SERVICE INFO

補助ユニットドライブのいくつかのテンションアームのプーリーの変更

部品番号： 533 0077 30
 534 0082 30
 534 0083 30
 534 0133 30
 534 0136 30
 534 0139 30

画像 1：以前の仕様（左）および新しい仕様（右）のプーリーの詳細

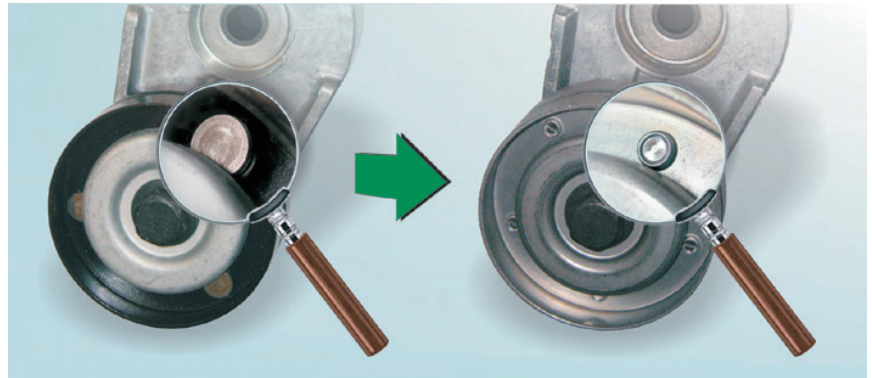
今後、シュフェラーオートモーティブアフターマーケット部門は、上記のテンションアーム向けに設計変更されたプーリーを含むバージョンを提供します。

画像 1 に示すように、違いは塗装（以前は黒、現在はメタル）と軌道輪の接続（以前はリベット結合、現在は Tox クリンチ接合）です。

移行期間中は、両方の仕様が混在することがあります。どちらのバージョンも技術仕様を満たし、カタログに記載されている自動車で制限なしに使用できます。
